西中学校校舎等更新設計配置計画案に関するアンケート調査結果

令和７年１０月

上尾市教育委員会

西中学校校舎等更新設計における、配置計画案（３案）について各案のメリット、デメリットを把握するために
アンケート調査を実施する。

配置検討（A案）
■配置計画の完成イメージ
■凡例
新体育館・特別教室
新管理・普通教室・特別教室・格技場
新普通教室
生徒動線
生徒出入
教職員等車両動線
教職員等車両出入
給食車両動線
給食車両出入
生徒
6m道路
テニスコート4面
駐輪場100台
管理棟
管理・格技
普通5・特別
体育館
バスケ・バレー1面
アプローチ
中庭
教室棟
普通10
給食
グラウンド
5m道路
4.5m道路
広場
（コモンズプラザ）
大型バス3台
駐車場 55台
9m道路
生徒
車両

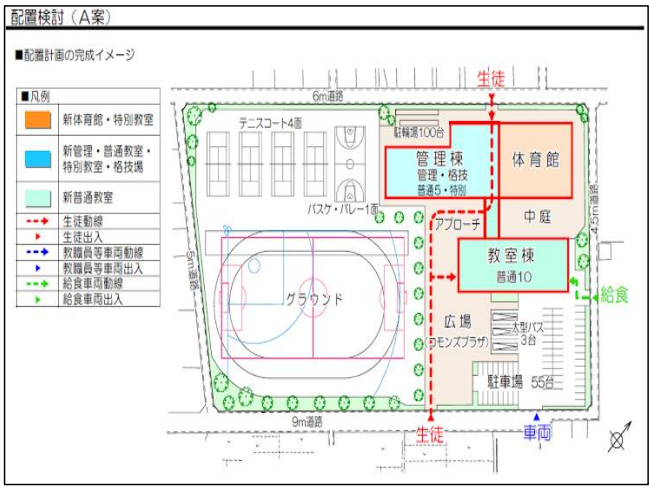
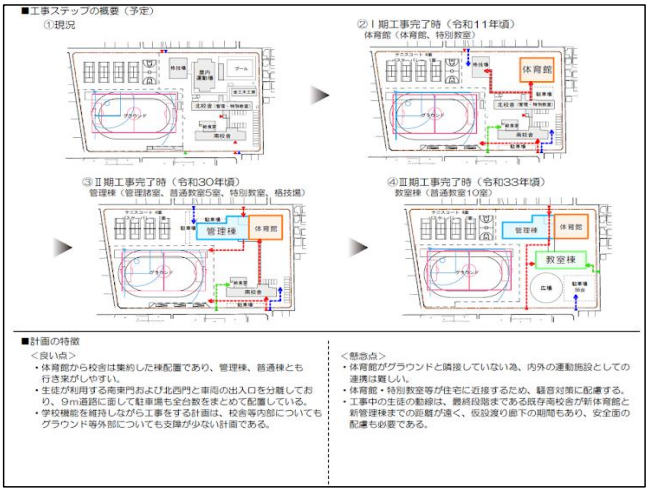
A案（良い点）
駐車場が止めやすく、広場（コモンズプラザ）も使い勝手が良い。（教職員）
授業中に校庭が見えない。大型バスが入る。（教職員）
正門から教室棟までに広場・駐車場があり、現在の正門すぐ、昇降口より不審者入り辛い（教職員）
空調設備が整うこと（教職員）
作りが現行に近い点（教職員）
コンパクトになっている設計。（教職員）
中庭が日陰になるようにしたら尚良いと思います（保護者）
広場があるのが画期的でいいと思いました。（保護者）
特別教室が一塊になる点。体育館への日差しが遮られるだろう点（保護者）
授業に影響が少なそうである（保護者）
今とあんまり変わらなくて過ごしやすいと思います。（保護者）
グランドの位置がそのままのため、体育や部活などの支障が少ない。（保護者）
今と配置が大きく変わらない（保護者）
使用されなくなったプールが撤去されること（保護者）
駐車場が広い道路に面しているのが使い易そう（保護者）
現状と大きく変わらないイメージで仕上がること。（学校運営協議会）
テニスやグランドを移動しない（学校開放委員会）
グランドへの影響は少ない。（学校開放委員会）
今と配置が似ている。（近隣住民）
多分現状にいちばん近い建物の位置だと思うので、給食車両の出入り口以外は問題ないと思う。駐車場への入口が1箇所なのが良い（近隣住民）
従来通りの配置計画子どもや職員や地域の人には変わらない環境なので、親しみがある。（近隣住民）
現状とゾーニングの変化が少ない点。（近隣住民）
今の建物配置と近いので、近隣の住民の反対が少ない。と思われる。（近隣住民）
給食車両と駐車場の入り口が6m道路側にないこと。（直線道路のためか、スピードを出す車が多いと日頃から感じている） 現況に近いので、完成後の暮らしの想像がつきやすい（近隣住民）
今の学校の形に一番近い。（近隣住民）
今までとあまり変わらない配置（近隣住民）
校舎、校庭の場所はほとんど変わらず、生徒、車両の出入口もさほど移動しないので、使い慣れた人にもわかりやすい。 また、出入口を歩行者と分けたことで安全だと思う。駐車場がまとまっており、スッキリした印象。（近隣住民）
現状に似ています。（近隣住民）

グランドやテニスコートがそのままで使い勝手も変わらず近隣も大きな変更ないので受け入れやすいです。変更したことによるトラブルになりなくい。（近隣住民）
現状の配置と大きく変えていない。（近隣住民）
この案以外許容できない。建物が一連の壁のようになっておらず、グラウンドの音が建物によって反響しないよう、また建物の間に隙間があり工事完了後も音が通り抜けるよう、近隣住宅への配慮がなされている。※資料の懸念事項に記載の「体育館とグラウンドの連携が～」については意味が分からない。授業で同時に使用する事はないはずなので、生徒ではなく体育教師の移動緩和要望だろうか？生徒にとっては、教室棟から行きやすい場所がベストなはず。（近隣住民）
現在のレイアウトに一番近いので近隣住民の理解が得られやすい　B案C案の懸念点がない（近隣住民）
現在の配置に近いので近隣住民としては懸念点が少ない。（近隣住民）
学校機能を維持しながら効率的に工事ができる点と工事の安全も確保する事ができる。また、グランド、テニスコート等の移設が無く工事金額も抑える事ができると思う。（自治会長）
見慣れた外観（避難所運営班）
①現状のレイアウトとの違いがあまりなく、完成形に対しての違和感がない。②建替え工事期間中の機能及び動線確保のうえでも比較的支障が少ないと思われる。③管理上の観点からの管理棟と建物、校庭、広場との位置関係が放射線状にあり、効果的と思われる。④災害時の避難スペースは確保しやすい。⑤正門からの景観も良好。（自治会長）
現在の状況とほぼ同じなので完成後の対応がスムーズにできそうです。（自治会長）
9m道路側に2ヶ所あるのは良い（近隣住民）
駐車場が1ヶ所が良い（近隣住民）
現況の配置とあまり変わらず使用しやすそう（学校開放委員会）
現状の建物の配置と大きく変わらない点が良い（近隣住民）
一番現在に近いので（近隣住民）
9m、6m道路と周辺住民との関係でテニスコート、グランドの位置は現状のままで良い現在も体育館は北側にあり、管理棟が隣接でも問題はない（近隣住民）
管理・教室棟がグランドと左右に配置を評価します（自治会長）

現レイアウトと、ほぼ同じのため馴染みやすく災害時の時など困惑することなく利用できる建物が分断されていることで将来的に地域コミュニティでの活用が活発化された時、建物で活動内容を区分けすることができる例：教室棟→教室　管理棟→地域コミュニティなど（近隣住民）
完成イメージは集約された配置で大変良いと思います。（近隣住民）
グランドが9m道路側になること。グランドの土や砂が住宅側に来てベランダ、部屋の中がザラザラになる。A案なら同じ状況になっても9m道路の前が公園予定地のため改善する。この点はどの住宅に迷惑が少ない。（近隣住民）
現状の環境になれていてAはその計画案にあっている（近隣住民）
生活環境に負担がない（近隣住民）
トータル的に一番良い気が致します。体育館はプールのあった場所で屋根なしでしたが今度は室内、問題ないと思います。（近隣住民）
駐車場が1ヶ所でわかりやすい（近隣住民）
教室棟が分離しているのでテスト時などの環境がよい（教職員）
現在の校舎配置からは大きく変わらない（教職員）
プールを潰して体育館ができるので、体育など影響がなさそうでいい（保護者）
プールしようしないのであれば、プールの場所をつかうべき（保護者）
今の配置から大きく変更がない点（保護者）
今と変わらない（保護者）
校舎と体育館の位置が今とあまり変わらないのが良いと思います。（保護者）
教室棟が独立しているので学業に集中できる（保護者）
グランドが広々として現状通りの道筋も良いと思います。（近隣住民）
グラウンドと建物、駐車場等がまとまっている。（自治会長）
通学する生徒に影響が少ない（保護者）
今のレイアウトとそんなに変わらずにできそうなので（保護者）
開放感を感じる見た目である、校舎入口が2箇所なので生徒が混雑しにくい（保護者）
グラウンドやテニスコート等、現在の姿とあまり変わらない為、活動に支障が少ない（保護者）
南側からの車動線で住宅街での安全性確保。(良いか分からないが)今と同様の配置による新たな地域住民への騒音、車動線の変更がない。（保護者）
今の学校を残しつつの案でいいと思う。（保護者）
体育館に行きやすくなるのがよい（保護者）

教室棟の前が開けていて広場や駐車場になっている。現在の形に近い。（保護者）
現在の配置と大きく変わらないのでグランドの利用に影響が少ない。近隣住民にへの悪影響が少ないと思われる。建設コストが抑えられる。（保護者）
校舎の配置が今とあまり変わらない（保護者）
グラウンドとテニスコートが片側にある方がいい。まとまっている感じがする。相互に部活を頑張っている様子が見えるのが良い（保護者）
今と同じなので馴染みやすい（保護者）
現在とさほど変わらず違和感がない。（保護者）
北門から車両が入らないため安全。今とあまり変わらない配置のため慣れやすい（保護者）
今とあまり変わらなくて、混乱しない（保護者）
現行レイアウトと同様なので、近隣住民への影響は最小と推測。中庭がある点が魅力。教室が教室棟と管理棟に分散されている。1,2年生が教室棟、3年生が管理棟と推測。受験を控えた３年生が管理棟なら特別感があると思った。昇降口が複数分散されているため、登下校時の混雑が分散される。現行レイアウトでは駐車場エリアと生徒動線が重なっていたが、改善されている。（保護者）
駐車場が主要道路に近く、1ヶ所のため出入りしやすい体育館が北東にあるため、直射日光が当たりづらく日陰になる今とあまり変わらないため、住民への影響は少ない計画的に生徒の学習環境に一番支障がなさそう駐輪場があるのは将来的に良いと思う（保護者）
工事期間中のグラウンド設備への影響が少なく、その期間の在校生のデメリットも少なく良いと思う。全体的に現行の校舎の配置に近く、卒業生としては良い印象。（保護者）
グラウンドの日当たりが良いので水捌けの良さが期待出来る大型バスを完成図だけでなく第二期完了時の配置も置いておけば避難所としての機能が向上出来そうで良い（学校運営協議会）
建物と運動の場所がまとまっていて良い広場、中庭も良い駐車場が一箇所にまとまっていて良い（近隣住民）
駐車場の配置がよくなった所、工事中グラウンドに支障がない（教職員）
体育館が校舎と繋がっていていい　校庭の砂ぼこりが体育館に入らなそうでいい（保護者）
校庭への工事の影響が少なく、現在の校舎のある東側が大きく変わるだけなので、費用面でも抑えられるのでは無いか。体育館が住宅地に近いとのことだが、現在もほぼ同じような立地なので騒音などはあまり変化がないのでは無いかと思われる。音楽室などの特別教室の位置は近くなるが、現在でも吹奏楽部などの練習の音は校舎から100m以上離れている自宅でも聞こえるので、そこまで差はないのではないか。車両と生徒の動線が良い。（近隣住民）

校舎が集約された配置　段階的整備がスムーズ　中庭や広場の確保　駐車場が一箇所に集約（近隣住民）

A案（懸念点）
管理棟の中に挌技場が入っている（教職員）
騒音問題（教職員）
管理棟・体育館が、裏門側で、特支も裏門近く。現在の状況に近い。（教職員）
教室が最後に出来上がるようで、工事をしている間はどこで生徒が勉強するのか。（教職員）
体育館が狭い？入校した後の生徒導線が長い。（教職員）
体育館がグラウンドと隣接していない為、内外の運動施設としての連携は難しい。（教職員）
各教室から外の様子が見えにくい（保護者）
プール等など無くすのはどうかと思う。（保護者）
死角が多い（保護者）
今の西中の形に近くて新しさを感じにくい。（保護者）

4.5m道路から給食車両が出入り出来るのか不安である。（保護者）
教室少ない（保護者）
騒音の気になる施設は道路が広いので、南校舎がわに配置してもよさそう。配置云々より、設備。空調もさることながら、インターネット環境の強化などICT関連への対応が重要に思う。（保護者）
教室棟狭いのでは？今と同じようで、変化感じない（保護者）
教室棟と管理棟が2列より、1列が良い（保護者）
騒音による苦情が発生し、のびのびと活動ができない可能性がある（保護者）
教室棟が離れていて、防犯に懸念がある。常駐の大人がいるのか？（保護者）
新しく取り付けた体育館のエアコンが再利用されるのかどうか（保護者）
グラウンドの全てには目が届かない（目視できない）（保護者）
①３クラス並行までで推移するならよいが、４クラスとなった場合にバスのスペースをどう確保できるのか。②格技場の下に管理棟が配置されるのは、騒音が心配。格技場といえども跳躍・柔道などの振動がたとえ管理部門でも落ち着かず、来客にも失礼）。③駐車場の扉を開けるまで、車を駐める場所がない（校門は車で送迎に来た保護者や業者が門を開けるために車を一時駐めるだけのスペースがなければ路上駐車となり、危険であるから、門の前に車が入り込めるくぼみを設けなければならない）。④校庭からの砂塵防止対策（散水装置や簡易的な舗装など近隣への砂塵防止対策はあるのか）。⑤特別教室の数が示されていないが、今後の社会情勢の変化に対応して新たな教科が新設されたり相談機能が必要になって個等等スペースが必要になった場合に対応できる余裕があるのか。場合によっては食堂で給食を食べる様な時代が来るかもしれない。⑥職員室の配置が不明だが、一目で校地全域を見渡せる安全・警備体制がとれるか。⑦北西門から登校した生徒の動線にムダが見られる。（学校運営協議会）
グラウンドやテニスコートに目が届かない（学校運営協議会）
サッカーコート68m×105mが入るか？（学校開放委員会）
テニスコート北側住宅への騒音対策が必要。北側住宅は学校が出来る以前からあり、騒音への苦情が多い。（学校開放委員会）
教室が少ない（学校開放委員会）
体育館が民家に近すぎるので騒音が心配。３棟に分かれると基礎工事など余計に費用が高くなるのでは？また給食の門は業者の方が出入りするたびに運転手の方が開閉するルールになっていると思うが、門の開閉で一時的に道路を塞ぐことになる。4.5M道路で狭いので厳しい。（近隣住民）

体育館.音楽室からの騒音に悩まされる、特に冬季体育館、校舎の日陰が心配。（近隣住民）
建て替え計画以前から我慢していますが、グラウンドの騒音砂埃対策が必要（近隣住民）
行事などでは6m道路に自転車が大量に出入りすることによる交通安全面（誘導係を配置すれば解決できそう）中庭がうまく活用されれば良いが、そうでなければ職員や生徒間での死角となりうる？（いじめなど）（教室からの見通しが良ければ心配にはならない）（近隣住民）
教室棟があり、北西に管理棟、体育館があります。死角となるような場所はいかがでしょうか。B.C案の方がシンプルで分かりやすいように思います。無駄な中庭というスペースがある、広場も分けられたスペースでなくアバウトな感じで、利用しずらければ意味がないように思います。その点ではB.C案の方が確保された広場となっており、有用性が高いように思います。災害時の避難所としても有効という点ではB,C案に劣るのでしょうか。災害時に利用できる施設であってほしいと思います。（近隣住民）
給食の配送車が狭い道を通る（近隣住民）
A案の懸念点の前に、校舎建て直しの必要性をもう一度考えるべきだと思いました。令和３１年度に生徒はどのくらいになるのか…これから先の超高齢化社会に逆行しているのでは？上尾市には小中学校が多すぎると感じます。学区の関係上偏りある生徒数。学区の見直し、今ある施設の今後の使い方を市民に問うてほしい。目の前に住む住民が建て替えすることを知らず（私の情報不足なのかもしれませんが）このアンケートがきたときに工事の騒音、建て替えたあとのことなど慣れ親しんだ生活が一変してしまう心配でいっぱいです。ではA案の懸念点です。体育館、管理棟が住宅に近接してくるので騒音対策が必須。土休日の体育館使用を早朝からにしない。また室外機を住宅側に取付しないでほしい。現在体育館に付いている室外機、かなりの騒音です。（近隣住民）
工期が長すぎるため、背景にある基本的な考え方である老朽化、教育の質向上を迅速に解決できない。全てにおいて遅きに逸してしまうというリスクはないだろうか？100点の配慮とバランスを考えるあまりに本来考えなければならないイシューを疎かにしている。地域や市の施設企業ともっと協力体制を考えられないか？官民一体のロールモデルを作るような気概があってもいい。（近隣住民）

どのプランについても周辺が住宅街の為、車両の出入りが気になります。建物の配置や工事期間、騒音問題※ペットがいるとストレスで寿命に関わります。近隣住民の意見を尊重してください。意見交換会や投票など民意を持ってお願いします。（近隣住民）
体育館や特別教室が近隣住宅と近くなり騒音が気になるがそこは学校や市で対策徹底して生徒への指導が必要。（近隣住民）
可能であれば、野球のダイヤモンドは管理棟の近くにホームベースがある形に変更頂きたい。道路にも自宅庭や屋根にも野球ボールが飛んできていて、車が放置されたボールを跳ね飛ばしたり、庭木が折れたりしている。場所的に住宅側に向けてバッティング練習をしている事が理由だと思うため、住宅から離れた側でバットを振れる環境を整え、学校外に影響が少ないよう配慮頂きたい。（近隣住民）

一番良い案と思われる今後プールが無くなるのは時代の流れと思われるが民間委託の水泳教室は無理がある　泳げない人が増えるのは緊急時に心配である（近隣住民）
給食車両の出入り口道路は幅4.5㍍で狭い。住宅が隣接しており給食車両の進入路としては不適。（近隣住民）
給食車両の出入口道路は狭いので住宅が隣接していて車両の進入路としては不適ではないか。（近隣住民）
建物が並行していて管理棟と教室棟が分かりにくい。（自治会長）
1工事期間の安全確保。（自治会長）
変わり映えがない（避難所運営班）
①体育館と校庭が関連付かず、つながらない。これについては、それぞれの利用に影響があるか、また、関連を求めるか、何を期待するかが不明のため、コメントができない。関連付けが必要であれば、管理棟と体育館の位置を入れ替えることで可能である。ただし、敷地と多々もの面積との関係から可能かどうか、課題となる。また、上記「良い点③」のメリットは外れてしまう。②（上記「良い点④」について）避難スペースは確保できるが、避難所として体育館の使用を考えたときには、デメリットとなる。（自治会長）
現在も同じ状況ですが車両入口の交通量が多く一時停止の標識ではないので心配です。体育館の騒音問題があるのであれば体育館の場所は変更した方がよいです。（自治会長）

4.5ｍの道路に（給食）入口は道路が狭い（事故等考えて）（近隣住民）
体育館と管理棟は並んでなくていいいと思う管理棟と教室がつながってる方が良い（近隣住民）
給食室？正面入口より管理棟が遠い大型バスの駐車場所（学校運営協議会）
とくにありませんが大きな変化をもとめる方々には平凡かも。管理棟と体育館が逆ではだめですか（近隣住民）
グラウンドと体育館が隣接していないので、災害時対応に難点（自治会長）
校舎が分散していて生徒の行動が把握しにくいのでは（近隣住民）
工事中の安全面の配慮はどの案でも同じと思う特別に心配することはないと思う（近隣住民）
ただ体育館とグランドが離れているのが気になるところ（自治会長）
北側の住宅地に（6m道路）今までも南風が吹くと土ぼこりが大変だったようです（近隣住民）
体育館隣接エリアは道路幅が狭く住宅が密接しているため、騒音問題の配慮が必要不可欠。現段階も音漏れあり子どもたちのためにも体育館に冷房をつけてあげてほしい（A・B・C案共通意見）（近隣住民）
建屋の工事は6m道路の使用となり近隣への影響が大きい。又完成後の日陰や騒音等の問題は大丈夫でしょうか？Ⅲ期工事も問題が多そう。渡り廊下移動が多い。（近隣住民）
テニスコート、バスケ、バレーコートの床を土ではなく人口床等にして砂や土の散らす現状を改善して欲しい（近隣住民）
体育館がグラウントと隣接していない為、内外の運動施設としての連携はむずかしい。（近隣住民）
管理棟に教室はない方が良い信号機が無い寿し長の横の道をあまり通ってほしくない広い道から出入が混む（近隣住民）
グラウンドと体育館が遠いため、避難所として使用する際に使いにくそう（近隣住民）
給食の車の搬入口の場所が良くない。（道路が狭く、住宅も近いため。）（教職員）
せっかく工事するのに今とあまり変わりがないような印象です。（保護者）
現在雨でよくコートが使えなくなるテニスコートの場所が変わらないので改善されなそう、動線が悪い。今とあまり変わらない。完成まで時間がかかりすぎる。在校生が部活動、行事をしっかり行えるように配慮しながらやって欲しい。（保護者）
体育館とグラウンドが離れている。（保護者）

教室棟が離れ目が届かなくなりそう（保護者）
道場がない（保護者）
野外運動と室内勉強棟が離れてて良いと思います。懸念なし。（近隣住民）
騒音対策の配慮（教職員）
あんまり変わらない（保護者）
広場と教室棟が近いので、外部からの侵入がしやすい気がする（保護者）
駐車場と駐輪場の場所を近くにした方がいいと思う（保護者）
体育館の場所（保護者）
北門から登校する生徒は上履きを履く前に管理棟を通過する経路が、土足なのか一時的に靴下なのか気になった。（保護者）
体育館裏の近隣の日照確保（保護者）
避難所として利用することを考えると、体育館と駐車場は隣接していた方がいいのではないか。（保護者）
南北２校舎とするとエレベーターも２基要すると思われ、設置費用や維持管理の費用の増大が懸念される。中庭の使い方も有効に活用できる案があればよいが、現在のような駐車場の使い方は難しそうである。（保護者）
現状とあまり変わらなそう。体育館の騒音トラブルがありそう。（保護者）
駐車場がそんなに多いのは何故かと。この半分は要らないと思います（保護者）
広場がいらない（保護者）
体育館が暗いイメージ（保護者）
テニスコートの位置が雨天に弱いので移動してもよいのでは。（保護者）
教室棟と管理棟が独立してるため、教室棟で何か異変があった際に気が付きにくいのではないか？大通り側から不審者の侵入があった際など発見が遅れるように思う。（保護者）
使いづらそう（保護者）
解体建設中の粉塵（保護者）
玄関の生徒出入り口が1箇所ない事（保護者）
体育館が住宅に近接するため、騒音対策が必要と思われる（保護者）
変わり映えがしない（保護者）
体育館の位置がグランドから離れてしまうので、体育館の音が管理棟と普通棟に反響して響きそう。（保護者）

給食のトラックが出入りしにくい（４．５m幅の道路のため）・事務室や職員室が教室等の後ろに行くため、来客者などが分かりにくい。（不審者対応の面からも）そのため、教室棟と管理棟を逆にしても良い。（教職員）
普通教室が２棟に分かれてしまうので、学年を跨いだ授業のある教員は移動が大変そう。管理棟側の普通教室は防音と振動対策をしっかり行う必要があると思う。駐車場から管理棟までが離れているので、荷物の受け取りで、宅配業者さんに負担がありそう。（教職員）
コモンズプラザらから教室棟までの距離が近いためセキュリティ面での不安あり。教室棟と管理棟が別れていることで生徒への見守り状況や教員の移動距離が気になります。（学校運営協議会）
今後、給食がセントラルキッチンが予想される中で4.5m道路から給食トラックの搬入は大変ではないか？北門から登校する生徒の校舎までの動線が管理棟を通るが土足で通すのか？（学校運営協議会）
工事中の生徒の移動距離が長い。工事終了後も他案よりまとまりに欠ける体育館の騒音（近隣住民）
完成までの工期、計画が長いため状況変化があるのでは？人口減少からデイケア、憩いの場などオープンスペースがあると良い（近隣住民）
管理棟に教室はない方が良い信号機が無い寿し長の横の道をあまり通ってほしくない広い道から出入が混む（近隣住民）
工事中における騒音問題・工事用の車の出入の振動問題完了後の緊急避難所（洪水に対しては×）ですがそれは受け入れが出来る様になるのですか？（近隣住民）
管理棟が教室棟の奥にあり、来客や安全面で不安体育館とグランドとの距離があること（自治会長）
南側の出入口(現在も同様)が交差点部(T字路)にかかっているため、車両の出入りが危険を伴う。交差点部から５メートル以上離した方が良いと思われる。・北側建物(新築)の建物高さによっては北側住人へ採光で問題が発生するリスクあり。（保護者）
グランドと体育館が離れているため、急な天候の悪化（落雷など）時に大人数が　避難できるのに時間を要する。災害時に炊き出しや支援品の搬入に使用しにくそう。令和30年頃の工期予定時に校舎と体育館、管理棟が離れているため、利便性と、安全性に問題が起きそう。生徒数が減少するかもしれないが、発達障害などフォローが必要となる児童は上昇傾向にあり、10教室で対応できるのか疑問。（保護者）

教室が別棟になる事による授業毎の不要な教室移動が発生する動線。(生徒教員共)、工期の長さ、(現時点である場合)今と同様の配置による地域住民への騒音、車動線問題の継続。建物の配置が効率的とは言い難い。古くさい（保護者）
体育館がグラウントと隣接していない　駐車場が校舎のすぐ横　運動施設の分散　将来拡張の柔軟性が限定的（近隣住民）

配置検討（B案）
■配置計画の完成イメージ
■凡例
新体育館・特別教室
新管理・特別教室・格技場
新普通教室
生徒動線
生徒出入
教職員等車両動線
教職員等車両出入
給食車両動線
給食車両出入
車両
生徒
給食
6m道路
駐車場 37台
体育館
管理棟
管理・格技・特別
駐輪場100台
教室棟
普通15
駐車場 19台
南門
5m道路
テニスコート4面
4.5m道路
グラウンド
バスケ・バレー1面
広場
（コモンズプラザ）
大型バス3台
9m道路
生徒

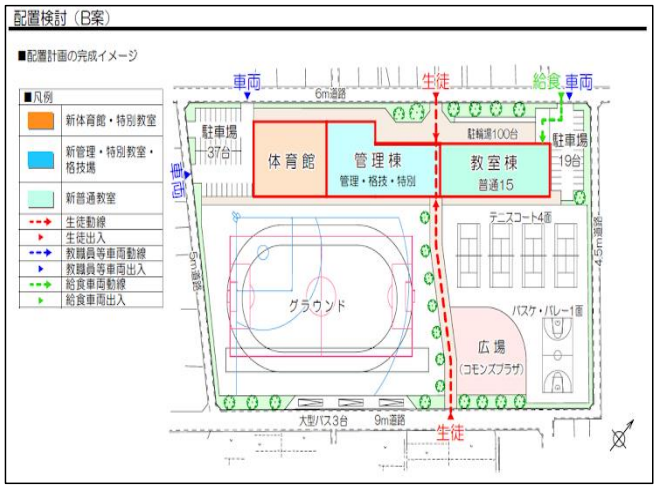
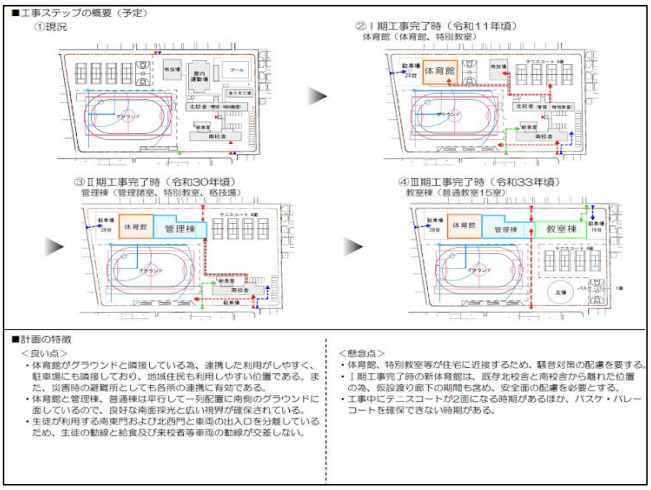
B案（良い点）
校舎が一列のため、管理しやすい。（教職員）
地域で体育館を利用しやすい（教職員）
現正門側・南側にテニスコート・グラウンド等並び北側裏門に校舎体育館１列に並ぶ。南が広くとれる。（教職員）
教室棟が管理棟と同じ並びになっている。（教職員）
体育館、管理棟、教室からグラウンドやテニスコートの様子がわかり、夏の雷などの天気急変時の声かけがしやすい　（保護者）
プール等は無いが片方に校舎などをまとめるのはいいと思う。（保護者）
教室棟や管理棟から外の様子が見渡せるので安全面でも良いと思います（保護者）
開放感があるし、全体的に学校らしい風景で景観的にも美しい。ランニングしやすい。（保護者）
1箇所に建屋が集約されているので避難誘導する事態があった時にスムーズに避難出来ると思う。駐車場が分かれて、教員用、来客用と区分しやすくて良い（保護者）
A案より整備されているように感じられる。（保護者）
現テニスコートは水捌けが悪いので、この案により舗装駐車場となるのはよい。15教室の予定であること。広場があるので、用途により施工後に柔軟に利用を変更できること（バス停などの設置）中学校としての役割が無くなっても、公民館やスポーツセンターとして再利用が可能な建物の配置。（保護者）
体育館の一般利用がしやすそう（保護者）
車両の入る場所がわけられている点（保護者）
体育館とグラウンド近く管理しやすいのでは　（学校運営協議会）
建屋を北側にまとめているのでスマートであるグラウンドと建屋が明確に分かれているので、グラウンドやテニスコートなどを外部使用する際に明確にエリアの線引きがしやすい（学校運営協議会）
建物からグラウンドが見渡せる。外の状況が一望できる。（学校開放委員会）
ガラッと変わり校舎一体感（学校開放委員会）
駐車場・グランド・体育館が隣接している。北側住宅への騒音対策が不要。（学校開放委員会）
生徒出入りの動線が真っ直ぐで見やすい、綺麗だと思う。駐輪場の場所も十分に見える。（近隣住民）
コモンプラザが校舎から離れているので防犯上少し安心。（近隣住民）
北側の道が狭いので、子供達が通らない方が車を乗る近隣住民としては安心できます子供達の動線もいい気がします（近隣住民）

南東側が一番メインの通りになると思うのですが、そこにグランド、コモンズプラザ、バスケバレーコートなどがあることでA-C案の中で一番、開かれた中学の印象になると思います。生徒も管理棟、教室棟への動線が分かりやすく、駐車場も分離されており、脇のスペースになっているため朝夕の混雑などもなく生徒の校門とも異なるため良いと思います。（近隣住民）
グランドそのままでよい。（近隣住民）
コモンズプラザが入り口から近く利用しやすい環境だと思います（近隣住民）
グラウンドの反対側が広い公園なので騒音問題は少しは緩和される（近隣住民）
冬の北西の風を遮る事ができ、グランドの砂ぼこりを抑制できる。校舎や校庭へ視界が確保されて開放的あり景観は良くなると思う。（自治会長）
グランドの北風が弱くなりそうで良い（避難所運営班）
①最終形は、校舎、校庭、そのほかが目的別にまとまっていて、ゾーニングが明確で分かりやすい。②管理上の観点からの管理棟と建物、校庭、広場との位置関係が効果的と思われる。③体育館と校庭の位置関係が良い。④災害時の避難スペースが確保しやすく、体育館に避難場を設置した場合に、連携した対応がしやすい。⑤正門からの景観も良好。（自治会長）
車の出入り口を変更しているので凄く安心できます。計画の特徴に記載がある内容のとおり一列配置も大賛成です。騒音問題は建物よりもグラウンド利用時の方があると考えますとB案に賛成です。（自治会長）
給食車両の入口は良い（近隣住民）
災害時の避難所として使い勝手が良いと思います。（近隣住民）
グランドと体育館がついていて、教室棟がはなれているので授業を落ちついてできると思います（近隣住民）
グランド・体育館が教室棟と離れているのが良い点と感じます（にぎやか、音の影響が少ないか）（自治会長）
勉強や運動には落着いた配置と思います。体育館を避難所とするのにもよいと思います。どちらかと申しますと住宅地はほとんど中学校の北と西ですので。（近隣住民）

南面を全面的に利用できるため、生徒たちからは解放感があり良い南面が広いため、災害時に仮設住宅などで利用しやすい（近隣住民）
校庭の粉塵がさえぎられるから（近隣住民）
建屋は一列に配置されて採光、視界など大変良いと思います（近隣住民）
グランドの前が公園予定地砂、土の散布被害が住宅に少ない（近隣住民）
施設の一列は良いと思う（近隣住民）
校舎により、北風が防がれる為グラウンドの砂が舞いにくそう（近隣住民）
教室棟と管理棟が別な点はよい（教職員）
校舎等がまとめられた配置になっており、全体的にすっきりとしている。（保護者）
正門と北門が歩道で繋がっているところ。建物もまとまっていて良い。（保護者）
横長の方がわかりやすい（保護者）
建物が１列に並んでいて綺麗な感じになるところ。（保護者）
全ての教室から外が見えて開放てで良いと思います（保護者）
管理棟と教室棟が近いこと（保護者）
災害時の避難所として有効。（教職員）
校舎が並んでいてすっきりしている。日当たりも良さそう。（近隣住民）
グランド側ご開放感がある。（保護者）
見晴らしがいい（保護者）
校舎と広場が隔離されているので、部外者が入りにくい（保護者）
体育館と管理棟と教室棟がつながっていること（保護者）
体育館、教室棟、管理棟が全て繋がっているのがいい（保護者）
配置のまとまりがいい（保護者）
教室、管理棟、体育館とグランド、テニスコートなど用途別に位置がまとまっていて良い。（保護者）
広大な広場空間（保護者）
一列配置がスッキリしていてよい（保護者）
校舎からグラウンドが見渡せるようになり、生徒間の一体感の醸成に期待できると思います。例えばこれまでは文化部は文化部で校舎側で活動し、一方で運動部は運動部でグラウンド側で活動する形し、そしてこれは物理的な隔絶により、お互いにどのような頑張りをしているのが見えづらいものとなっていたのではないかと思いますが、B案ではそれが解消されるように感じました。（保護者）
使いやすそう（保護者）
開放感がありそう（保護者）
建物が１箇所に纏まり一体感があって良い。建物の南側にグランド、テニスコートがあり、解放感ある。死角が少なくセキュリティ面、避難所としても好ましい。（保護者）

テニスコートからグラウンドまで見通せる（保護者）
南向きの校舎、目の前にグランドよくある学校の形。ただ、裏の家が今までにない騒音になるのかな？（保護者）
開放感があり校庭が広く感じられる。（保護者）
生徒たちが、車の交差を気にせず使えるエリアが、広く確保されていて良いと思う。大型車の駐車場が側道に沿って位置している所も、安全で効率的だと思う。教室棟と管理棟と分けてある点、それでいて、全棟が体育館まで繋がっている点も天候を気にせず行き来できて良いと思う。（保護者）
-校舎からの運動場の眺めがよく、開放的。-昇降口が二箇所あるため、登下校時の混雑がある程度分散される。（保護者）
建物の配置と全体的バランスが良い（保護者）
グランドの位置が変わらないこと（保護者）
校庭に光が入りやすい近隣の住宅に隣接する部分が少ない（保護者）
生徒の出入り等の流れがとても良いと思った現代的な教育施設で好感が持てる（近隣住民）
校舎が北側にまとめられており、教室の移動が容易になると思われる。駐車場が体育館に隣接する箇所があることも、一般利用者や 災害時のことを考えると良い案だと思う。（近隣住民）
建物が1列に並ぶことで動線が使いやすくなる。校庭の砂埃が住宅に飛んでくるのを防ぐ役割になる。（近隣住民）
体育館と管理棟と教室棟が並列になり動線が連携した利用が使いやすい。車両配置については子どもたちの動線から離れているため、安全面での確保がされてる。新しい雰囲気づくりも楽しめる。（近隣住民）
体育館とグラウンドが隣接し、体育授業や大会運営に効率的。教室棟と管理棟がまとまり、日常の学校運営に効率的。広場が中央寄りなので、地域イベントでの回遊性が高まる。将来的にグラウンドやコートの配置換えがしやすい。（近隣住民）
グラウンド・建物の日当たりが良い学校全体がどこからも見えて、解放感と明るい感じがする。（自治会長）
生徒動線が直線的なので、災害時避難しやすい・南側開放的（保護者）
全面南向きで日当たりよくて良いと思います。生徒や教員の動線もスムーズに確保できると思います。コモンズプラザから教室棟まで距離があるため、セキュリティ面で安心です。（学校運営協議会）

それぞれの機能集約ができている。生徒の動線が分かり易い。建設費はおそらく中位。南側入り口に広場があり、エントランスとして利用勝手が良い。（自治会長）

B案（懸念点）
今まで、校舎がなかったところに校舎ができるため、近隣の方の景観がかなり変わること。（教職員）
住宅地側に教室棟や体育館が並ぶので、騒音の苦情が心配。（教職員）
騒音問題（教職員）
裏の住宅に光はあたるのか。大型バスが入らない。（教職員）
A案のように２列並列のほうが、生徒の様子が窓ごしに見えやすい。１列だと見え辛い。（教職員）
従来の配置と大きく異なるため、現在の裏門が正門になることで、生徒の登校指導が必要。（裏門の道がすごく狭いため）（教職員）
騒音（教職員）
住宅に体育館、教室が面しているため騒音問題が懸念される。（教職員）
駐車場28台分の出入口付近が少し狭く、住宅街の歩行者の妨げにならないだろうか？駐車場をふたつに分ける意味。保護者が集まる時の駐輪場は？（保護者）
広場の区画は部室などにしたほうがいい思う。（保護者）
水捌けが悪いところが体育館になるの予定なので、地盤改良の必要性がでるかもしれない。大型バス3台スペースから不審者が入構が安易になる危険性。また、道路に面しているため、近隣から大型バス使用時にクレームが入る可能性。（保護者）
球技用コートが東側で、民家と近い点。（保護者）
グラウンドの場所がメインになっているから（保護者）
駐車場に入る道路が狭い（保護者）
大型の自動車が入りづらそう（保護者）
①３クラス並行までで推移するならよいが、４クラスとなった場合にバスのスペースをどう確保できるのか。②格技場の下に管理棟が配置されるのは、騒音が心配。格技場といえども跳躍・柔道などの振動がたとえ管理部門でも落ち着かず、来客にも失礼）。③駐車場の扉を開けるまで、車を駐める場所がない（校門は車で送迎に来た保護者や業者が門を開けるために車を一時駐めるだけのスペースがなければ路上駐車となり、危険であるから、門の前に車が入り込めるくぼみを設けなければならない）。④校庭からの砂塵防止対策（散水装置や簡易的な舗装など近隣への砂塵防止対策はあるのか）。⑤特別教室の数が示されていないが、今後の社会情勢の変化に対応して新たな教科が新設されたり相談機能が必要になって個等等スペースが必要になった場合に対応できる余裕があるのか。場合によっては食堂で給食を食べる様な時代が来るかもしれない。⑥職員室の配置が不明だが、一目で校地全域を見渡せる安全・警備体制がとれるか。⑦駐車場が２カ所に分かれており、将来の増改築に自由度が狭まりはしないか（学校運営協議会）

コモンズプラザが離れているので不審者が侵入した際に初動に遅れが出るリスクがある体育館と教室棟を逆にすれば給食車両の出入りに回遊性が出てスムーズな作業になると思う（学校運営協議会）
北側住宅の日当たり、騒音を懸念（学校開放委員会）
バス停のため野球場のライトやサッカーコートが小さくならないか？（学校開放委員会）
駐車場の出入り道路幅が気になる。（学校開放委員会）
東側の住居への配慮。テニス、バスケなど運動時の騒音及び、高いフェンス設置に伴う日陰問題が出て来るかも（学校開放委員会）
３案の中で最も避けてほしいプラン。西側５M道路は普段から宅配業者など一時停止している車が多い場所です。見通しも悪いし、狭いので今でもすれ違う際や歩行者を追い抜く際も注意している道です。細い道ですが朝は特に幼稚園に行く人も通りますし、人通りも割とあるので駐車場があると危険です。また北の６M道路にはゴミ捨て場が路上にある為、朝の時間帯はごみを避けるために道路の端は歩けないので、危険です。また日当たりが良すぎて夏が心配。一年の半分はカーテンが閉めっぱなしになるのでは？もしB案にするなら学校の敷地の一部にゴミ捨て場を組み込んでほしい。（近隣住民）
駐車場が北側にあり、駐車場へのアクセス道路の道幅が狭いため、事故の懸念がある。（近隣住民）
駐車場の位置、道路幅の狭い６Mと5M道路を利用するのは事故の発生が懸念されます（近隣住民）
体育館のアクセスが悪い、広場の必要性が無い（近隣住民）
駐車場が分断され、満車時など北側道路が危険になる。（近隣住民）
目の前に、大型バスが出入りされては、近隣として多大な迷惑である。（近隣住民）
駐車場が北側にあるため事故が増えそうです（近隣住民）
駐車場の位置に反対です。駅前からの広い道路からの侵入が良いと思います。狭い民家の利用には反対です。（近隣住民）
テニスコートやバスケコートの砂埃が迷惑。全面ハードコートにすれば良いけど騒音も酷くなるので無し。大掛かりな変更で税金かかるのでなし。（近隣住民）
現状と大きく変わる。そのため、元々住んでいた住民は、配置が変わることを想定していないため、困惑し住民の協力が得られにくいのでは。また、部活や授業へのデメリットが大きい。（近隣住民）

グラウンドに対して建物の配置がおかしい。建物が壁となってグラウンドの騒音がはね返り増幅されることが考慮されていない。またわざわざ体育館や特別教室を住宅が密集している箇所に多く面で接するようにしているのは何故か？現在の格技場が出来た際に、騒音が増幅された事にも気付いていない案だと思う。グラウンドを隔てていても、格技場内での足音が響いていることを知っているのだろうか？建物を壁にしない、音がこもらず抜ける隙間が必要。駐車場を敢えて分散し、狭い道路からの出入りに変更する理由が分からない。（近隣住民）
周辺住民は、南側、北側の環境が真逆になる北側に教室棟、南側にバスケ、バレー、テニスコートになる為、学校からの音、生徒の声など長年過ごして来た音が変わる事が気がかりです（近隣住民）
グラウンド北側地域の北斜線問題はないと思うが東西に長く住民の南側の圧迫感や日当たりが気になる（近隣住民）
今の現状と、だいぶ変わる（近隣住民）
南向きはこれからの時代良いとは言えない。騒音対策。（自治会長）
建物を一列配置するので騒音問題は心配ですが住人への丁寧な説明をする流れを考えて理解を求めれば解決できると思います。駐車場が２ヵ所に分かれてしまいますが建物の利便性を考えればむしろ良いと思います。（自治会長）
生徒の入口は2ヶ所あるが車両の入口はA案の車両にあると良い9m道路側が便利である（近隣住民）

広場はテニスコートの中、2面あたりが良いと思います（近隣住民）
西中の北西面にお住いの方々が日かげになる建築法や基準では納得しないと思います。（近隣住民）
住宅地対応（騒音対策）に配慮必要（自治会長）
周辺住民との関係、西側・東側の駐車場は良くない。特に西側の車両入口は良くないテニスコート、バスケ、バレーコートの位置が良くない（近隣住民）
車両の出入が5m、6m側ですので無理があるような気がします。（近隣住民）
日陰になりますね（近隣住民）
建物の反対側に対する住民の配慮が必要？（近隣住民）
体育館・特別教室・格技場が近接するため、騒音、低振動等の対策を要する。改善案1.格技場（柔道）の低振動対策をして下さい。2.格技場の夜間貸出時間を短くして下さい。（現夜間9：00→夜間7：00まで）（近隣住民）
テニスコートやバスケ、バレーコートの使用について記載がありましたが部活動が地域移行されるのであれば問題ないのではと思います。（保護者）
駐輪場がない（保護者）
駐車場の２箇所の区別（保護者）
道場がない（保護者）
雑音対策をどうするか（教職員）
校庭の砂ぼこりが校舎や体育館に入り込みやすそう（土砂汚れが多そう）（保護者）
北側の民家への影響（近隣住民）
地域に開かれた学校という点では、少し違うかなという感じ（保護者）
テニスコートとグラウンドの間に道があること（保護者）
駐車場が死角になるので、防犯カメラ設置が必須。（保護者）
広場の使い道はあるのか。（保護者）
今まで駐車場だった場所がコートになる事により、部活の騒音環境が変わる近隣住民への理解と協力かなと思った。（保護者）
北側配置による北側住民の視覚的解放感の消失。3？4？階建てによる北側遮蔽リスク。・駐車場がバス通りから内部に移動することによる住宅街での事故リスク拡大。普段利用しない一時利用等の地域解放時などに。・工期中の動線及び工期の長さ（保護者）
間口の広い建物の圧迫感（保護者）
全学年のクラスが一校舎にあり人混みが多くなる（保護者）
施工時にテニスコートの移設が多くコスト・工期がかかると思われる。出入口が3箇所あるのは交通事故等のリスクが高くなると思われる。北側住民への影響は、３プランの中で一番クレームがあると思われる。（保護者）

裏の家の騒音（保護者）
騒音（保護者）
出入り口が多いのは防犯上あまり良く無いのでは？（保護者）
北側に車両が集まっているため住民の苦情がないか（保護者）
日陰がなくて暑そう（保護者）
駐車場が2箇所に別れるため、1箇所にまとめられていた方が運用が手間なくて良いと思います。校舎から距離があるとコモンズプラザが放置される懸念もあります。（学校運営協議会）
工期が長すぎるため、背景にある基本的な考え方である老朽化、教育の質向上を迅速に解決できない。全てにおいて遅きに逸してしまうというリスクはないだろうか？100点の配慮とバランスを考えるあまりに本来考えなければならないイシューを疎かにしている。地域や市の施設企業ともっと協力体制を考えられないか？官民一体のロールモデルを作るような気概があってもいい。（近隣住民）
交通安全上　車両出入門の位置　側道の幅奥が狭いうえ交通量を考えると危険校舎の位置　隣家（北西部家屋）への日照が可能か疑問（近隣住民）
建屋工事が6m道路からの出入となり近隣への影響が大きい。完成後の日陰や騒音等は大丈夫か？仮設渡り廊下の機関が長い。駐車場が2ヶ所となる。（近隣住民）
駐車場が離れていて使いづらそう。北側が薄暗くなりそう。体育館の騒音トラブルがありそう。（保護者）
駐車場を分ける事で車の動線も増える。交通事故の発生が増えるのではないか工事終了までの生徒の動線・移動距離が長いABC案いずれも広場がある可能性が「？」どのような活用ができるのか不明確すぎる（近隣住民）
①建替え工事期間中の機能及び動線確保のうえで支障が大きいと思われる。工期が長いだけに大きな要因であると考える。②駐車場が２か所に分かれており、教職員は問題ないと思われるが、外部からの訪問者、地域開放時の使用に難がある。現状と異なり、駐車のための動線が狭い生活道路を通ることとなるが、不安要素となる。③立面図が無いので、不明であるが、６m道路側に建物が並ぶので、日照、景観、騒音（校庭からの騒音が無くなるので、あまり問題にはならないか）等近隣対策が必要となる。（自治会長）
住宅地への影響（騒音、日照）や分散した駐車場・コートの配置による動線の管理（近隣住民）

配置検討（C案）
■配置計画の完成イメージ
■凡例
新体育館・特別教室
新管理・普通教室・特別教室・格技場
生徒動線
生徒出入
教職員等車両動線
教職員等車両出入
給食車両動線
給食車両出入
生徒
6m道路
グラウンド
テニスコート4面
バスケ・バレー1面
広場
（コモンズプラザ）
駐輪場100台
自転車
5m道路
4.5m道路
管理・教室棟
管理・格技・特別
普通15
体育館
大型バス3台
駐車場 54台
給食
9m道路
生徒
車両

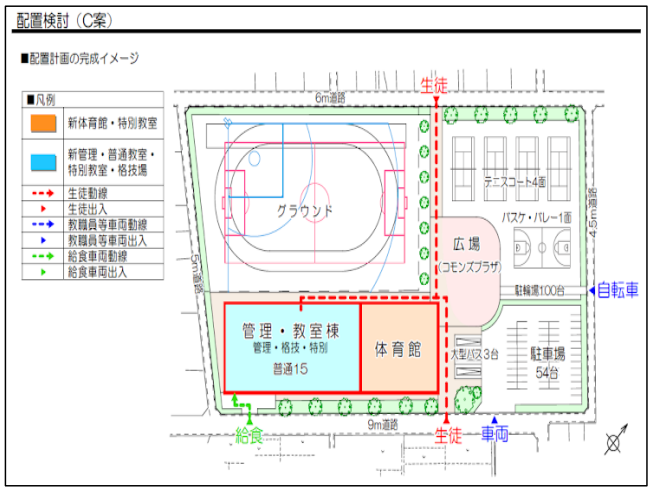
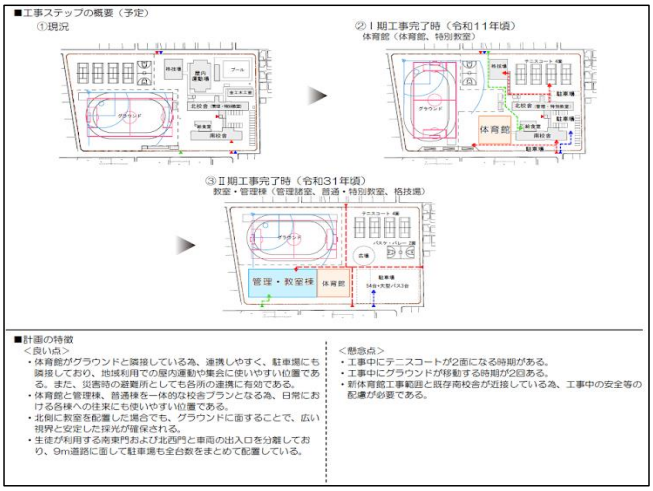
C案（良い点）
広場があり、駐車場もわかりやすくて良い（教職員）
動線がよい。大型バスが入る。（教職員）
管理棟や教室棟からの視野が開けているので、生徒指導がしやすそう（教職員）
教室と管理棟が一か所にまとまっていていい。（教職員）
まとまっていていい（教職員）
すっきりまとまっていると思う。（教職員）
横一列で並んでいるので、全体が把握しやすい。非常時にも対応がしやすい。（教職員）
東側に校舎が来るためよいのでは。（教職員）
A～Cの中では一番スッキリとした配置で賛成です。（保護者）
B案と同じように校舎などををまとめるのは良いと思う（保護者）
駐車場と駐輪場のスペースが確保されているのは、よいと思います。（保護者）
広場の位置がちょうどいい。（保護者）
自転車置き場があるので、学区統合により広域になる、または夏の熱中症に夏季通学期間を自転車通学できることにも対応できる。大型バス駐車場が敷地内にあること。管理棟、教室が同一の建物ですむこと。テニスコート、バスケットボールコートを学校が管理せず、代わりにシルバー人材センターなどに委託する場合にも広場に管理室を作り、フェンスで囲むことで運用でき、教員の仕事を削減できるような体制にも対応できる。（保護者）
夏場は校舎で日陰ができる駐車場が道路側であり、出入りしやすい管理棟と教室棟が一緒のため動線が良い（保護者）
シンプル（保護者）
真ん中にコモンズがあってよい、（保護者）
教室棟が1列でメインになっている。この案がいちばん良い。（保護者）
管理棟と教室が1個の棟になっているところ。（保護者）
校舎、駐車場、グランドがきれいにまとまっている（保護者）
校舎がまとまっていて、使いやすそう（保護者）
体育館や教室棟が住宅街に隣接しない点（保護者）
校舎のつくる日陰が夏には校庭での活動に有効。デッドスペースが少ない。（学校運営協議会）
大型駐車場と体育館が近いので市民体育館のサブ体育館としての機能を持たせることが出来て良い1期完了時の大型駐車場の一部機能を維持して整備出来る可能性があってよい生徒の校舎への動線をグラウンド側、校舎裏や体育館裏を道路側にすることで外から見えるようにして死角を減らしていて良い（学校運営協議会）

グラウンドに日陰ができ、夏場に一時退避できる場が確保できる（学校開放委員会）
管理教室棟が一つ（学校開放委員会）
解放感があるように感じる。車両出入口が南側1カ所。（近隣住民）
３案の中で一番よいプランだと思う。駐車場が9M道路沿いでよい。給食の車両も門の開閉時に一時停車しやすいし、一番出入りもしやすい。近年の猛暑で一年の半分以上はもはや夏なので、北向きの校舎のメリットは大きい。建物がグラウンドに日陰を作ってくれる点もよい。建物がまとまっているので費用も抑えられるのでは？ほかの案に比べて工期が2年短縮できる点もよい。（近隣住民）
北側住宅の陽当たり確保。（近隣住民）
南側に管理･教室棟があり、グラウンドに多少日陰になるところが出来るのでは？最近は暑い時期が長いので、体育授業や部活動時に生徒が日陰で休めるのでは？と思った。（近隣住民）
校舎が一ヶ所にまとまっている点や、駐車場が点在していない点、生徒と車両の動線の分離や周辺地域の交通量も現在とあまり変わらないと思われる点が良い。下の懸念点がクリアできるなら、一番良い案だと思う。（近隣住民）
1番いい案だと思う。3つの案で完成時期が1番短いのもいい。（近隣住民）
工事期間が短く、配棟も効率的。土地の勾配としても高い場所に建物があるので、防災拠点としても良いと思われる。（近隣住民）
コモンズプラザが敷地の正面に配置され、地域に最も開かれたデザイン。駐車場・広場・管理棟が一体的に配置されており、来校者に分かりやすい。（近隣住民）
テニスコートのところの見通しが良くて良い（近隣住民）
生徒が教室へ行くまでに距離があるので、毎日の小さな積み重ねで良い運動になりそう。教室からグラウンドが見えて、行事や部活の応援など盛り上がりそう。災害時の避難所となったときに連携がとりやすいとの記載があったので安心感がある。（近隣住民）
1番バランスがいいと思う。（近隣住民）
生徒の動線を想像すると色々な交差が生まれそう特に広場が起点になっている点が上記を強調させている（近隣住民）
周辺住民は今までとそれほど環境が変わらないので、南側に教室棟など気がかりは少ないと思います（近隣住民）

管理棟、教室棟、体育館が９㍍道路側に配置することで他の３道路側の住宅への圧迫感がない。車両の出入り口がすべて９㍍道路からなのが良い。避難所となる体育館と駐車場が近いので緊急車両や支援物資搬入に適している。（近隣住民）
管理・教室棟が一体化して効率的だと思う。（自治会長）

騒音対策、各機能の配置、北向きが良い。（自治会長）
グランドに日陰ができて暑さ対策には良さそう（避難所運営班）
1.現在南側の住宅街北風の時砂がすごい迷惑2.全体的にはC案ですが！（自治会長）
スッキリとして配置で良い。土地のうまい活用となっている管理棟からグランドが監視可になっている。導線もよし（近隣住民）
9m道路にまとめた校舎は近所に対してもいいと思う駐車スペースも1つで良い災害の時も入りやすいのでは3つの中ではC案が良いと思った（近隣住民）
管理・教室棟が一体感（学校運営協議会）
建物が集約されていて良い（学校開放委員会）
交通の安全性が比較的確保されている校舎の位置　冬季グランドの砂塵を多少なりとも防止出来る隣家（北西部家屋）への日照が確保出来る砂塵防止・生徒把握など良いと思います（近隣住民）
管理・教室棟がグランドの南側に位置しているのが良い（自治会長）
建屋工事が9m道路を使用出来て大変良い。完成イメージ大変良いと思います。（近隣住民）
体育館と管理・教室棟がグラウンドに隣接し、連携しやすい。また体育館は駐車場にも面している。地域利用でも災害時の避難所としても使いやすい位置にある。駐車場も全台数をまとめて配置されている。（近隣住民）
今後東南の位置に公園ができると生徒がグランドに出てると人目に付く。不審者が現れても建物でさえぎる事ができるので安心して活動出来ると思う（近隣住民）
建物、教室、体育館の並び、駐車場もとても良いと思います。C案も良いですね（近隣住民）
駐車場がわかりやすく、使い勝手も良さそう体育館とグラウンドが隣接し、管理・教室棟も一体なところが安心（近隣住民）
すっきりしていていいと思います。（管理棟と体育館が逆でもよいかも）（教職員）
運動する場所と教室棟が分かれていてスッキリしていると感じました。（保護者）
コンパクトにまとめてあって良い（保護者）
建物がまとまっていて良い。中央の広場の位置が良い。（保護者）
まとまっている（保護者）
一体的な校舎になってる。（保護者）
使いやすそう（保護者）
校舎と体育館が正門から近いところ（保護者）
コンパクトにまとまっている印象（保護者）
広い視界と安定した採光が確保できる。（教職員）

校舎がまとまっていて良い（保護者）
それぞれの建物の場所がわかりやすい（保護者）
広場が広くて開放感がある（保護者）
駐車場、駐輪場がまとまっていてわかりやすい。グラウンドは使いやすい位置。（保護者）
シンプルな配置で参観日など保護者が迷わなそうで良い。（保護者）
騒音をあまり気にすることなく利用できそう、自転車専用の入口があって利用しやすい、工事が早く終わる（保護者）
最も良い案（保護者）
教室が集中することによる最小限の移動。南側からの車動線で住宅街での安全性確保。敷地中央の広場による地域利用時の各運動エリアのコミュニケーションの場としての利用。構造物として正方形に近くなることによる耐震性向上。建物中央に吹き抜け等を配置することにより一階の採光、解放感、空気の対流による換気が可能。建て替え後も今のような古くさい作りではなくニーズに合うコンパクト設計が出来そう。（保護者）
北側に建物がなく、近隣配慮（保護者）
管理棟と教室棟が一つになっていて便利そう。（保護者）
一体的な校舎はわかりやすい（保護者）
建物の構造がシンプルで合理的。体育館が住宅街から離れているので騒音トラブルの懸念が少ない。ある程度、日陰の場所ができそうなので猛暑の中での逃げ場がありそう。（保護者）
使いやすそう（保護者）
管理棟と体育館と教室棟が隣接しているところ。（保護者）
グランドが日陰になる時間が多い、暑さ対策にいい（保護者）
広場の配置が良い　建物が集約されている（保護者）
災害時の避難所としての機能のしやすさ（保護者）
配置が大きく変わるのでリフレッシュ感が３プランの中で一番ある。周辺住民への日影の影響が少ない。但し、西側住民には午前中、日影の影響あり。（保護者）
全体的に過ごしやすそうです（保護者）
B案よりは個人的に配置が考えられている気がする。駐車場も1ヶ所にまとまっていて分かりやすい（保護者）
この暑さの中、南向きにこだわることはないのかな。エアコンのことを考えると少しでも太陽がない方がいい。たど、暗くなるから電気は必要かな。（保護者）
理想的な配置だと思います（保護者）
バランスがいい（保護者）
効率が良さそう（保護者）
教務室やグラウンドなどがひとまとめになっていて分かりやすい（保護者）

北側に教室を配置した場合でも、グラウンドに面することで、広い視界と安定した採光が確保される。（教職員）
工期が短くてすむ。校舎がまとまっていてよい。（保護者）
駐車場が１箇所にまとめられていて安全だと思いました。体育の授業でグラウンドに出やすい。（保護者）
校舎が一体型となり、生徒たちが移動しやすい環境である。近年、猛暑の為少しでも日陰を確保できるよう、校舎の裏にグラウンドは魅力的。駐車場がひとまとまりになり、分かりやすい。（保護者）

管理棟と教室棟が一体化されていることで、教員の移動距離が短く済むことで生徒への見守り状況も満たされと思いました。コモンズプラザと教室棟の間に体育館があることで、適度な空間がありA、B案に比べセキュリティが高い印象です。グラウンド南側に校舎があることで、北風による砂の巻き上げも抑えられると思いました。（学校運営協議会）
管理、教室棟と体育館が隣り合っているので防犯上良いと思います、駐車場と駐輪場が近いのも良いと思います（近隣住民）
車両、自転車、生徒、すべての出入り口が異なり安全面で良いと思います。またシンプルで土地を有効に使えているように思います。（近隣住民）
校舎、体育館など隣接していて、動線が良いと思う。車両と生徒の出入口が別なので安全。前の道路が9m道路と広いので校舎からの騒音の心配が少ない。（近隣住民）
工事完了時期が早い。生徒への負担が少ない各棟が一体的で往来しやすいのでは。まとまりもある。校舎前に公園となる立地で環境も良いのでは（近隣住民）
駐車場の位置は良い管理・教室棟と体育館が一列配置されているのが良い（近隣住民）
全工事完了後の動線が体育館と教室・管理棟がつながっているので移動が楽。全体の配置がシンプルで迷わなさそう。（保護者）
体育館がグラウンド、駐車場ともに隣接していること。一体的な校舎プランで日常的に生徒や教師が使いやすいと思うこと。教室がグラウンドに面していることで、全体的に明るく広い視界が得られること。個人的には総合的にC案が一番良いです。（保護者）
車両の侵入を考慮した際に、導線が明確である。現状と変わらぬ導線で、施設開放利用者も駐車場が固まっていたほうが、利用しやすいと思われる。土地の用途が明確になっており、今後転用しやすいのではないか。（保護者）
管理棟と教室棟が一体であるため、移動距離が短く、快適な生活がおくれそう。教室棟の幅が広いようなので、廊下を挟んで教室が対面レイアウトと推測した。その場合、楽しそう。（保護者）
体育館、管理棟と教室棟が一列配置になっているため、良好な採光が確保され、各棟への往来もしやすいと思われる南東門と北西門どちらの門から出入りしても、広場(コモンズプラザ)を通る（保護者）

C案（懸念点）
グラウンドのトラックの向きが変わること（教職員）
体育館と教室棟は離れていた方がいい（教職員）
グラウンドが移動することで体育の授業等での不安が残る（教職員）
住宅街にグラウンドの音は影響ないのか。（教職員）
現正門入って部室棟のあたりに全校舎がきて、９m道路挟んで戸建ての家々が、教室窓からすぐで、民家が、カーテンを開けると民家の家の中も見えやすくなってしまう。（教職員）
その分高さがあり、上下の移動が増え、階段が混雑する（教職員）
体育館と管理・教室棟が逆の方が日常の搬入関係は楽だと思う。グランド・テニスコート・大型バス等への生徒の移動についても逆の方がいいと思う。テニスコート、バスケ・バレーコートに駐輪場が接しているので、飛んできたボールによる物損事故が心配される。（教職員）
グランドが全て住宅側なので、騒音の問題が発生しそうです。特別教室が1期・２期毎に部屋を移動しなくてはいけないのでしょうか？たくさんの道具・機械・楽器などをその度に運ぶのは大変だと思います。（教職員）
校舎建設時の教室の確保はどうなるのか（教職員）
校舎位置が煩雑（保護者）
やはり部室などがあった方がいいと思う。（保護者）
①門から教室棟までの距離が長いので体育館と教室棟を逆に配置しては？②教室の配置にもよりますが、授業中窓際の席はグラウンドが気になるかと思いました（保護者）
校庭が日陰になる。砂埃が校舎にかなり入ると思う。特に冬は北風と乾燥で窓の隙間から土埃が入り込んで掃除が大変西中学校の近隣、南側に住んでいると、冬は西中学校の土埃で外に洗濯物が干せないほどスゴイ。体育祭などで砂嵐のようになる日も洗濯物は外に干せないほど。グラウンドの南側に体育館があると、体育館内が土埃ですぐにざらざらになると思う。細かい土埃で、拭き掃除は頻回に行わないと、窓枠などすぐ泥だらけになる。体育館に日光が当たりすぎて暑くなる。（保護者）
特にない。東側に駐車場、駐輪場を配し、中央右寄りに校舎と体育館、西側にグラウンドとコートのパターンもいいとは思う。ただ、工事と授業の両立が難しいから不採用だったのかとも思う。（保護者）
校庭の砂埃がいつもすごいので教室に砂埃が入ってくるような設計が余りよく思わなかった（保護者）

グラウンドの目の前が教室だとホコリとかきになる？かも。（保護者）
生徒のかけ声などが今までとは違う方向に響くのではないか（保護者）
コモンプラザで地域連携と書いてあったが、場所的に奥まっていて、入りにくいし、防犯に懸念あり、またグランドが度々場所が変わるので、その間の体育や部活がどうするのか（保護者）
給食の車が来る時に車の音が聞こえる点（保護者）
①３クラス並行までで推移するならよいが、４クラスとなった場合にバスのスペースをどう確保できるのか。②格技場の下に管理棟が配置されるのは、騒音が心配。格技場といえども跳躍・柔道などの振動がたとえ管理部門でも落ち着かず、来客にも失礼）。③駐車場の扉を開けるまで、車を駐める場所がない（校門は車で送迎に来た保護者や業者が門を開けるために車を一時駐めるだけのスペースがなければ路上駐車となり、危険であるから、門の前に車が入り込めるくぼみを設けなければならない）。④校庭からの砂塵防止対策（散水装置や簡易的な舗装など近隣への砂塵防止対策はあるのか）。⑤特別教室の数が示されていないが、今後の社会情勢の変化に対応して新たな教科が新設されたり相談機能が必要になって個等等スペースが必要になった場合に対応できる余裕があるのか。場合によっては食堂で給食を食べる様な時代が来るかもしれない。⑥職員室の配置が不明だが、一目で校地全域を見渡せる安全・警備体制がとれるか。⑦管理・教室棟の幅が広いので、廊下を挟んで教室が向かい合うような設計と見受けるが、この場合、廊下は通常の２倍の広さでは混雑する印象にあるのではないか。伊奈学園総合高校ほどの廊下の幅は無理と思うが、伊奈町の小針北小や小針中は廊下を挟んで教室が両方にあるため（学校運営協議会）
コモンズプラザが中央位置にあるため、気軽に入ってこれる印象ではないです。（学校運営協議会）
グラウンド、バスケバレーコートに目が届きにくい（学校運営協議会）

新大宮上尾道路がアリオ辺りまで延伸すると上尾北インターが出来て西中辺りまで影響があると思うが、校舎が南側にあって延伸整備の支障にならないか？図ではグラウンドの北側には植栽がなさそうだが冬場の北風による砂埃が近隣住宅に影響しないか？（学校運営協議会）
野球場サッカー場は、②が共にフルコート使えて良いのだが？建物もグランドコートをフルに変えるとコストがかかる（学校開放委員会）
グランドとテニスコート北側住宅への騒音対策が必要。（学校開放委員会）
東側の住民の方は今までなかった歓声等に晒される事になる点。（近隣住民）
自転車用の門が人目につかない場所なので防犯上心配。生徒用の門と併用してもいいのではないか。コモンプラザとして活用する場合、地域の人に自転車用の門を周知することは難しく、自転車で来た人も生徒用の門から入ってきてしまうと思う。C案でも北側の敷地の一部にゴミ捨て場を組み込んでほしい。路上にゴミ捨て場があり、生徒も避けて道路の端を歩けないので危険。（近隣住民）
強風の時砂ぼこり被害が心配。（近隣住民）
自転車の出入り口の4.5m道路が狭いので、登下校時に生徒が広がって自転車に乗らないよう、教職員が見守るなどの手間が増えるのでは？と感じた（近隣住民）
この案に限ったことではないが、完成が令和30年代で20年以上も先になると、周辺の住宅事情、生徒事情も含めて西中の状況も変わってくるので、そもそも今アンケートを取る意義があるのか疑問。もっと工期を早めて実施するのであれば、意義はあると思うが。（近隣住民）
コモンズペースの位置が使いづらそう（近隣住民）
西隣りの住民との協議が必要。（近隣住民）
自宅の目の前の体育館での夜間の騒音、午前4時前後から出勤して、電気を煌々と照らされては多大な迷惑である。（近隣住民）
南東側に駐車場、管理•教室棟、体育館があり、裏側にグランド、テニスコートなどが来ることから、もう少し部活動の様子が正面から分かる方がいいと思います。まだコモンズプラザも中央にあり、その点ではA.B案の方が開かれた学校という感じがします。生徒の教室までの距離がやや長い。（近隣住民）
道路と教育棟が近すぎる。（近隣住民）

校庭、テニスコートの砂埃が今以上に家に入ってくる心配があるので対策は必須です。また水はけの悪い校庭の土壌を改良するべきと思う。現在テニスコートの利用時（特に土日祝日）早朝からボールの音と人の声がうるさい。せめて8時半頃からの使用にして頂きたい。南側の9m道路から4.5m道路に入る所、道は狭くなり視界も悪いのにスピードを出してくる車、自転車が多く非常に危険（車はすれ違いができないので、どちらかがバッグしないとならずその間は特に危険）自転車の出入口がありますが、4.5m道路には安全面で出入口じたいを作らないほうが良い。（近隣住民）
最悪。あり得ない。B案よりも更に悪い。グラウンドに対して建物の配置がおかしい。建物が壁となってグラウンドの騒音がはね返り増幅されることが考慮されていない。学校周辺居住者全てに対して全方向で騒音が増幅される案だと考える。また駐車場以外すべての場所が変更される為、近隣住民は慣れていない新たな騒音にまた悩まされる事になる。資料からは資料作成者がこの案を推したい内容に見える。地域に開かれた学校とのキーワードがあったが、近隣にわざと迷惑をかけたいとしか思えない案でしかない。絶対にやめて欲しい。（近隣住民）
グラウンド北側地域の騒音問題　土煙問題が気になる（近隣住民）
自転車の出入り口が4.5㍍道路なので登下校時の歩行者や通行車両との安全面に不安。（近隣住民）
現状とだいぶ違う（近隣住民）
グラウンド、テニスコート等の配置が現在と全く違うので近隣住民としてはどう影響するのか不安である。（近隣住民）
住宅を配慮した配置なら騒音対策が必要。グランドの移設が2回あり工事費用が上がり工事期間が長くなる。（自治会長）

1.案として、体育館と駐車場入れ替える2.案として各場所に監視カメラ設置（自治会長）
学校校庭全般の見取はB案が良いと思う（グランドは現状で）（近隣住民）
まとまっているが管理・教室棟・体育館が北側道路近くで人目に付きやすい（近隣住民）
住宅に対してグランドから飛んでくるボールの配慮が必要となってくる。今まではA、B案は南西側だけの配慮で良かったがC案は北西と南西側の配慮が必要（近隣住民）
他案についても？工事の際の費用・コスト面の比較ができないバスケ・バレー面について他案でも屋外にあるがどちらも屋内競技では？体育館の面積をいずれの案でも大きくしてテニスコートのみで良い気がする（近隣住民）
グランドを北側に移動しているが、周辺住民との関係でよくない（近隣住民）
教室棟とグランドが向き合っているのがB案同様気になるところ（自治会長）
避難所としての体育館が住宅地から遠いところのような気がします。（近隣住民）
テニスコート隣接区域は、今までになかった騒音（ボールの音など）を体感することになり好ましくない駐輪場に風よけになる建物がなく、倒れる危険性がある（近隣住民）
管理・教室棟・体育館の平面計画が重要と思います。（近隣住民）
テニスコートの床の散布で砂ぼこりで家の中がザラザラになるのが不安です（近隣住民）
グランドの南面に建物はどうか？管理棟の反対側は公園が予定されている。圧迫感がある。（近隣住民）
北側の人通りが少ない道路にグラウンドが（テニスコート等）あるので不審者等の侵入が心配（近隣住民）
グランドと教室が近くなり事故とか事件おきそう（保護者）
テニスコート、バスケバレー1面での動きが管理棟、教室棟から見えにくい（保護者）
管理・教室棟・体育館の位置が？グラウンドは今までの場所が良い（近隣住民）
現状のつくりと全く違うので、工事中どうなのか気になる（保護者）
テニスコートの向きとバスケットコートの向きがそろっていない（保護者）
駐輪場が少し見つけにくい（保護者）
グランドが日陰になってしまう。ご近所への影響（保護者）
体育館と教室の位置を逆にした方が良いのでは？職員室から全ての場所が見やすい方が良いと思う。（保護者）

今までプール(夏の昼だけ)だった場所がコートになる事により、部活の騒音環境が変わる近隣住民への理解と協力かなと思った。（保護者）
校舎の入口が1つなので混雑しそう、入口までが遠い、外から見た時に圧迫感を感じる（保護者）
コモンズが奥まり、目立たない（保護者）

B案に同じです。付け加えると、どちらかといえば大通りに対して居を構えるB案のほうが、地域に対して施設を開放する（よりオープンな施設に魅せられる）という観点からより良いように思います。（保護者）
外部部活が増える中でテニスコート、大型バス待機場所等頻繁に使用しないことを考えると無駄のよう（保護者）
駐車場の出入口は、交差点部から離した方が安全面から良いと思われる。幅員がある前面道路なので問題ないとは、思われるが検討していただいても良いかと思います。（保護者）
なかなか慣れない校舎の形かな。（保護者）
正門から入ると校庭の様子がまったく見えず、少し圧迫感がある。（保護者）
教室からグラウンドが見える（保護者）
ごちゃごちゃしているのでは（保護者）
どの案でも安全面には気をつけないといけないと言う事（保護者）
体育館と繋がっていると煩くないか（保護者）
管理棟からテニスコートの方への視線が少なさそうで心配（保護者）
管理棟、体育館、普通棟が一体化している為、不審者が侵入した際の対応ができないのではと思う。コンパクトにまとまっている為、生徒達が行き来できるスペースが少なくなってしまう。駐車場のスペースは、普段生徒が使えなくてもったいない。（保護者）
昇降口が一ヶ所であるため、登下校時の混雑が予想される。-テニスコートが教室棟から離れているため、目につきにくく寂しい。（保護者）
駐車場とグランドが遠く校庭開放で車送迎でグランド利用するには不便（保護者）
北側がグラウンドで水捌けが心配新大宮上尾道路の計画が実現して上尾北ICが出来た場合、アリオから西中の前辺りまで道路が整備されると思うが、その際に校舎が道路に支障して移転とかにならないか？（保護者）
児童が校門から昇降口まで遠い（体育館を周回する）ため、不便そう。体育館と管理棟を逆転した方が良いのではないか？（保護者）
大きく変更しすぎで税金かかりすぎ。騒音問題あり。テニスコートバスケコート砂埃問題。自転車も正門からにした方が飛び出しの危険少ない。（近隣住民）
①ほかの案に比べて工期は短いが、工事の過程は複雑で、工期中、建物、校庭、その他のほぼすべてが移動することになる。そのため、その期間の在校生、教職員への負担が大きい。②「良い点③」でメリットとしたが、生徒出入口、駐車場出入口からの外部侵入者等による非常発生時への対応は相当困難と思われる。Ａ案、Ｂ案では９ｍ道路側からの侵入者対応はＣ案に比べれば、取りやすいのでは。④生徒出入口を正門とするのであれば、正門からの景観は良くない。（自治会長）

工事中のテニスコートの少なさ、グランドが今と逆になるので、あまりにも体型が変わると近隣の方のクレームが多そう。３つの中では1番微妙な気がする。完成までに時間がかかりすぎる。在校生もいる中で、あまり制限がかからず、行事も減らさずにできる方向がいいです。（保護者）
